OPINIE, UZGODNIENIA, POZWOLENIA

INWESTOR	Wójt Gminy Starogard Gdański ul. Sikorskiego 9 83-200 Starogard Gdański
NAZWA ZAMIERZENIA BUDOWLANEGO	Budowa drogi na Os. Polanka w Rokocinie
ADRES I KATEGORIA OBIEKTU BUDOWLANEGO	Gmina Starogard Gdański Kategoria obiektu budowlanego: XXV - XXVI
POZOSTAŁE DANE ADRESOWE	droga gminna m. Rokocin <i>dz. 254/1 155/57 116 204 154/17 199 207 186 195/1 154/19 154/22 obręb Rokocin, Gmina Starogard Gdański</i>
SPIS ZAWARTOŚCI - ELEMENTY:	1) Projekt zagospodarowania terenu - TOM I 2) Projekt architektoniczno-budowlany - TOM II 3) Opinie, uzgodnienia, pozwolenia - TOM III

„Budowa drogi na Os. Polanka w Rokocinie”

Rys. nr. 2.1

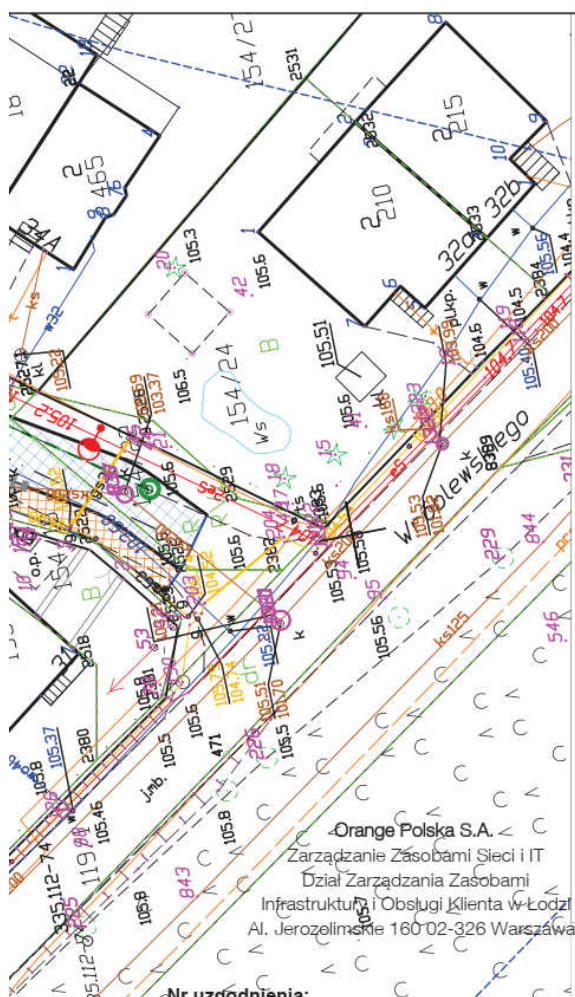
- Przy skrzyżowaniach i zbliżeniach do 1m od osi istniejącej infrastruktury telekomunikacyjnej prace prowadzić ręcznie z zachowaniem szczególnej ostrożności zgodnie z obowiązującymi normami i przepisami techniczno-budowlanymi pod nadzorem właścicielskim przedstawiciela Orange Polska.

- Przed planowanym rozpoczęciem robót należy wystąpić z wnioskiem o realizację nadzoru właścicielskiego wg zasad pracy na infrastrukturze Orange Polska podanych na stronie internetowej www.orange.pl/wniosekondzior

- Każde wejście na infrastrukturę własności Orange Polska bez złożonego w/w wniosku, będzie traktowane jako nielegalne i zgłaszane do organów ścigania oraz Państwowego Inspektora Nadzoru Budowlanego z wszelkimi tego konsekwencjami.

- W przypadku nie zastosowania się do w/w uwag całość kosztów związanych z usunięciem ewentualnych awarii oraz zabezpieczeniem istniejących urządzeń telekomunikacyjnych poniesie Inwestor (Wykonawca).

Informujemy, że na obszarze objętym opracowaniem istnieje prawdopodobieństwo występowania niezainwentaryzowanych urządzeń teletechnicznych. Jeżeli w trakcie wizji lokalnej, zostaną stwierdzone różnice pomiędzy danymi otrzymanymi z OPL a stanem w terenie, należy je niezwłocznie zgłosić do Orange i uzgodnić z właścicielem urządzeń teletechnicznych (sieci) oraz ująć w projekcie zamierzeń.
